改善箇所説明図 2

ロード・ローラにおいて

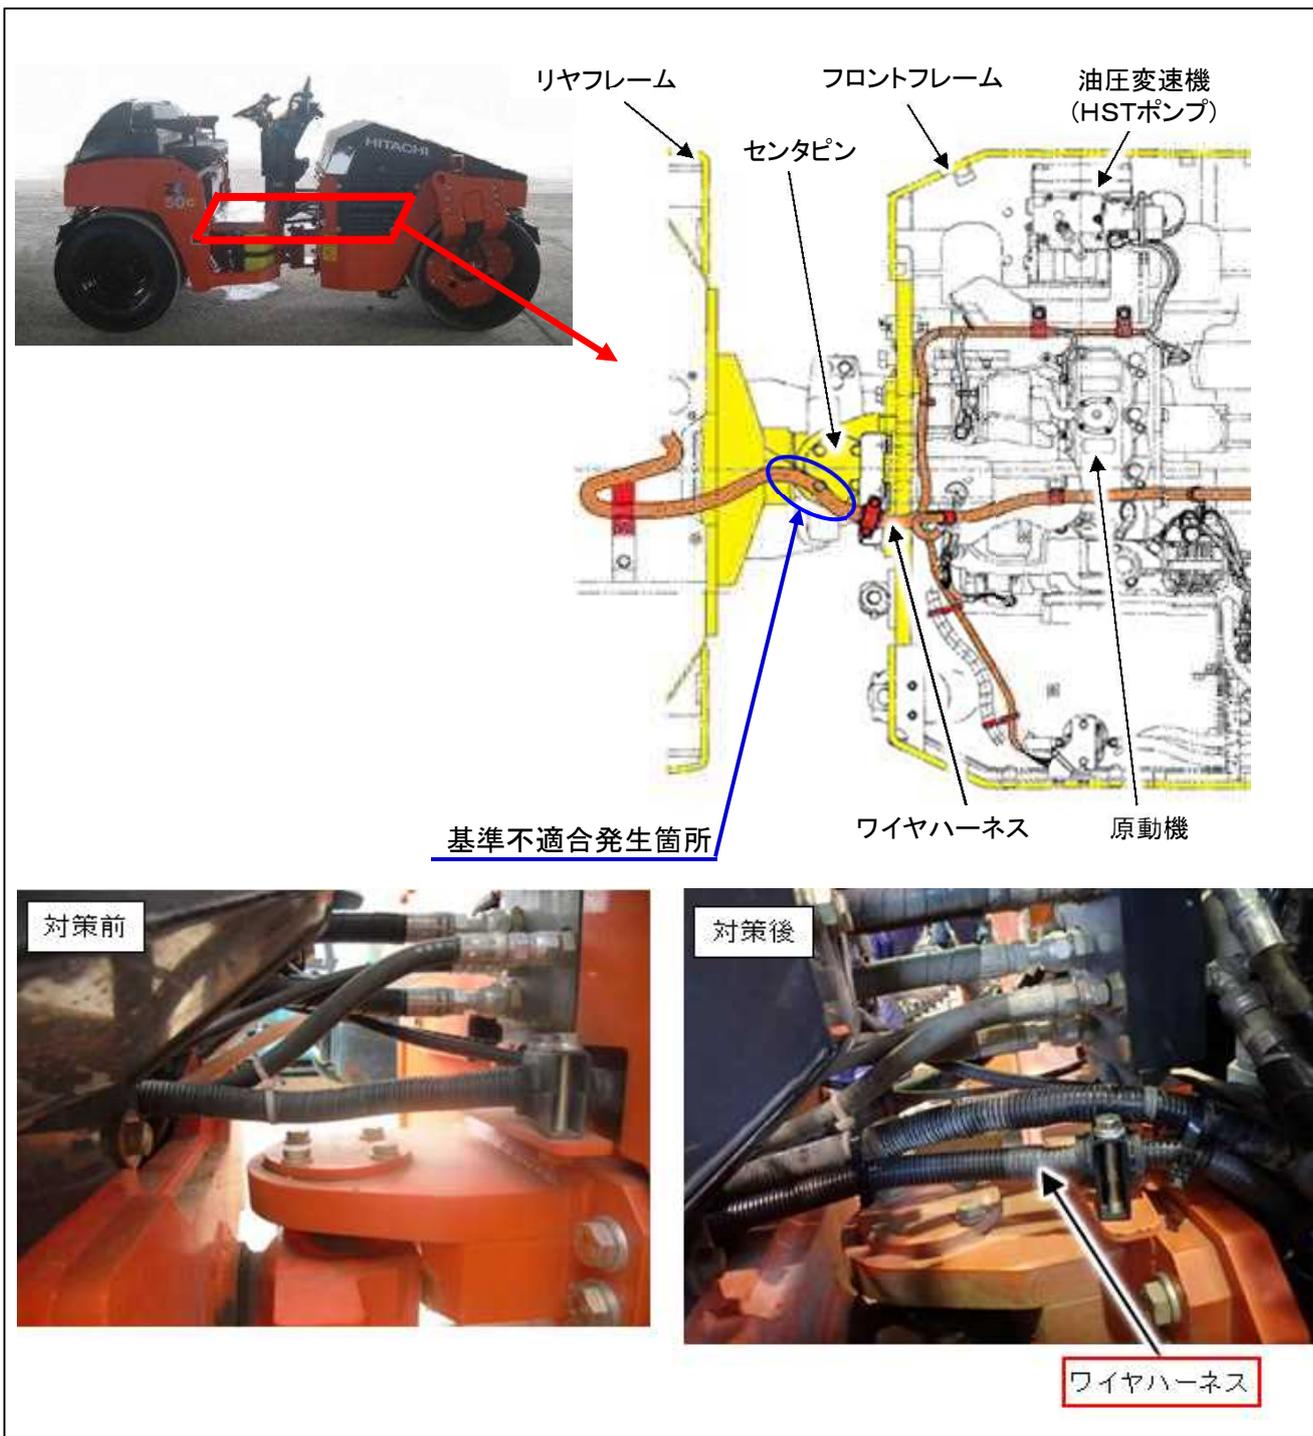
- ②ワイヤハーネスの製造指示が不適切なため、ハーネス内の電線がねじれているものがある。そのため、左右ステアリング操作を繰り返しおこなうと、当該ハーネス内で電線同士が接触して断線し、最悪の場合、エンジンが始動できない、前照灯の不点灯、意図せず駐車ブレーキが作動する等の不具合が発生するおそれがある。

- 全車両、
②対策品のワイヤハーネスを取付ける。

- ②車体曲折部をワイヤハーネスが2本通ることから識別可能。
